受動型アクチュエータを用いた移乗介護用パワーアシスト スーツの開発のためのアシスト機構と脚機構の改善

60200104 福永幸大 発表日7月4日

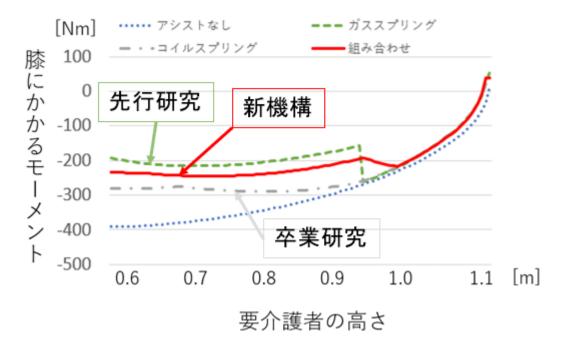
- ・どの程度のアシスト効果が見込めるのか
- ・シミュレーションの結果の見方がよくわからなかった

アシスト効果は現在シミュレーションによってどの程度見込めるかが計算できており、その時のグラフは下図のようになっています。このグラフはパワーアシストスーツの有無、受動型アクチュエータによる違いによって、要介護者を持ち上げる時に膝にかかるモーメントがどのように変化していくかを表しています。青い点線がパワーアシストスーツを装着していない時にかかるモーメントを表しており、これを基準にしてアシスト効果がどれくらいであるかを考えています。このグラフから装着していない時は最大-400NMかかっていることがわかります。また、新機構では最大でも-220NMとなっていることがわかるのでパワーアシストスーツを装着することで負荷が 0.55 倍程度の軽減がされていることがわかります。
